大型バスのかじ取り装置のリコールについて

平成 23年9月27日

リコール届出番号2833

平成23年9月27日、UDトラックス株式会社に車両を供給している三菱ふそうトラック・バス株式会社が下記のリコールを国土交通大臣に届け出しました。

改善箇所説明図

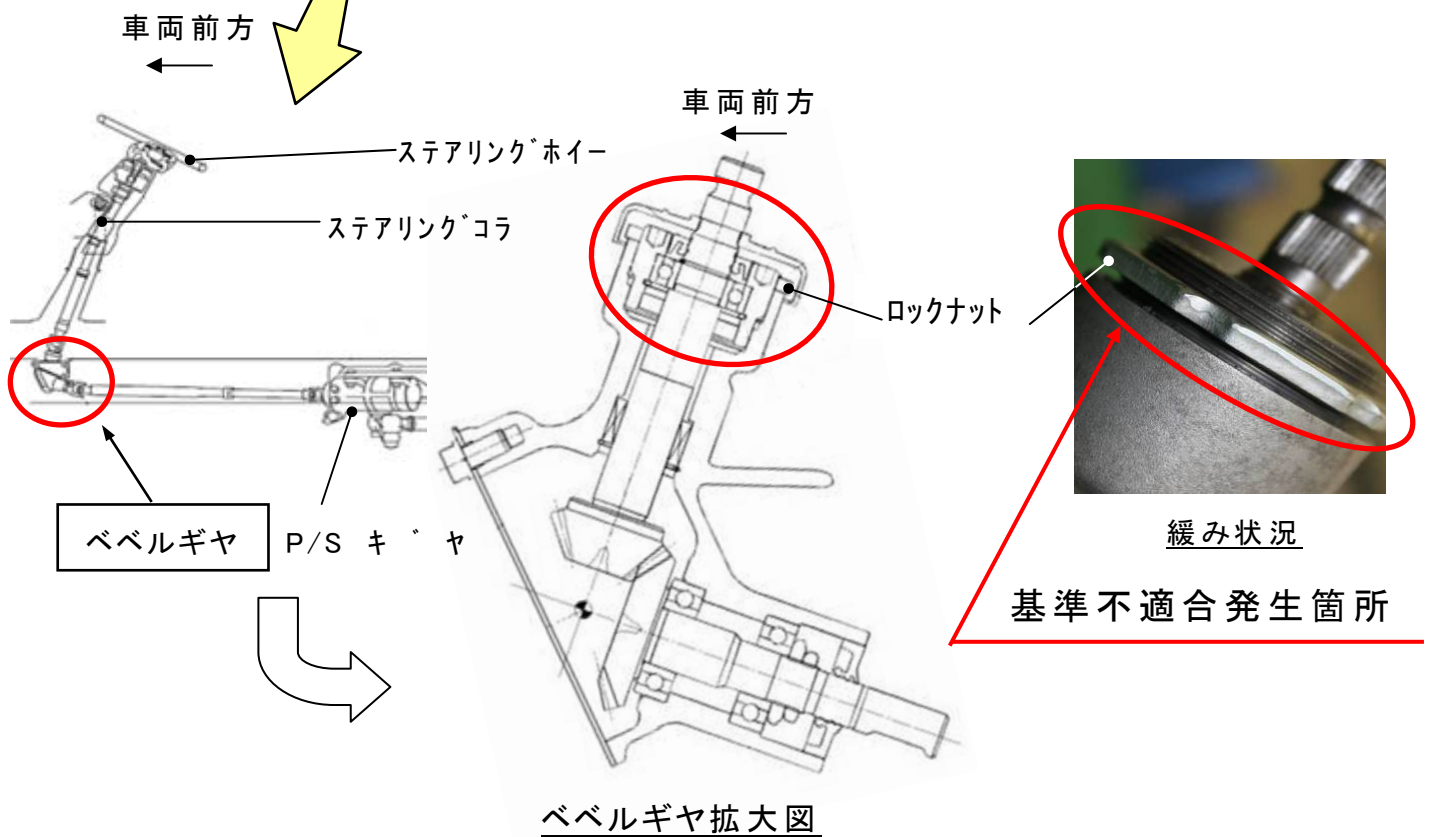
かじ取り装置において、製造工程の管理が不適切なため、操舵力を伝える歯車を固定するナットの締付けが不十分な
ものがある。そのため、そのままの状態で使用を続けると、当該ナットが緩み、操舵不能となるおそれがある。

全車両、当該ナットの締付け状態を点検し、緩みが認められた場合は良品のベベルギヤに交換する。

注：□は、交換部品を示す。
